ビジキューブ改修（ソフトウェアアップデート）のご案内

2024 年 11 月
製造販売業者：上田日本無線株式会社
販売業者：テルモ株式会社

販売名：ビジキューブ 医療機器認証番号：227ABBZX00040000 特定保守管理医療機器

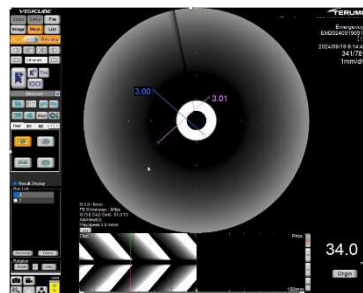
Ruler 計測を実施する

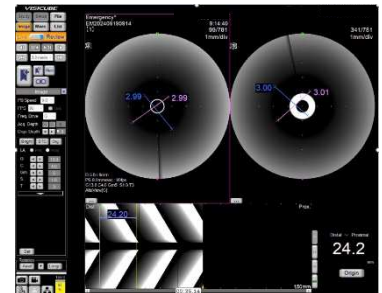
別フレームで Ruler 計測を実施する

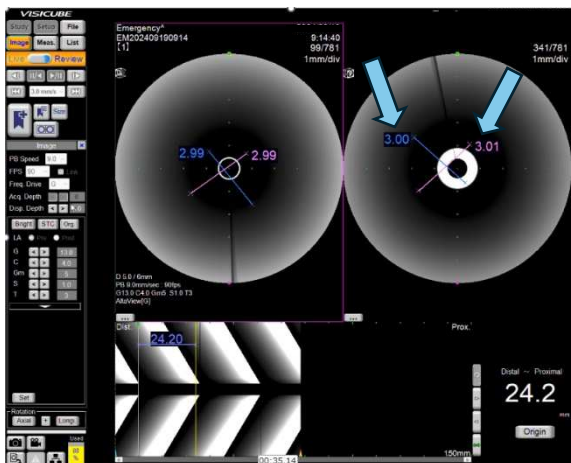
EdgeView を開始して、計測を実施したフレームを左右枠にそれぞれ表示する

Disp. Depth 変更

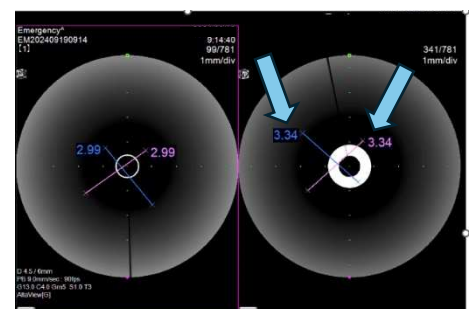
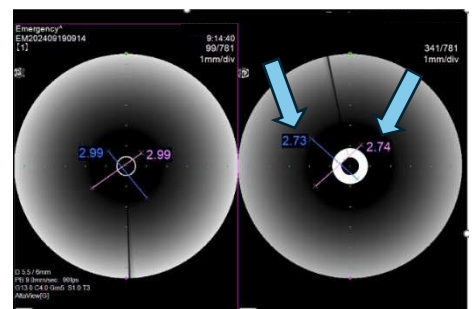
2 画面表示において計測実施後、表示深度(Disp. Depth)を変更すると非アクティブ側の計測値が実際と異なる表示となる。

4mm ⇒ 5mm

4mm ⇒ 3mm

Ruler 計測値が変わる

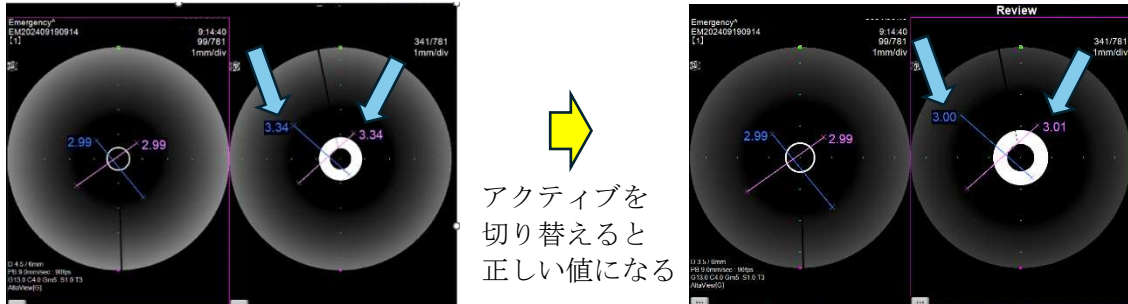
一部の表示モードにおいて、計測値を算出する際に使用する指標が、計測条件変更時に関係処理部に取り込まれていなかったため、下記操作を行うと正しくない計測値が表示されます。

- ・録画した画像をレビューモード表示し EdgeView モード（2 画面表示）にする。
- ・Distal, Proximal それぞれに対して、Ruler 計測（2 点間の距離）を実施する。
- ・計測実施後、表示深度 (Disp. Depth) を変更すると非アクティブ側の計測値が実際と異なる表示となる。
- ・非アクティブ側画面をアクティブにすると、正しい計測値に変わる。

販売業者であるテルモ株式会社担当者がお伺いし、ソフトウェアアップデートの作業を実施させていただきますので、ご協力の程宜しくお願い申し上げます。作業日につきましては、別途ご相談の上、設定させていただきます。
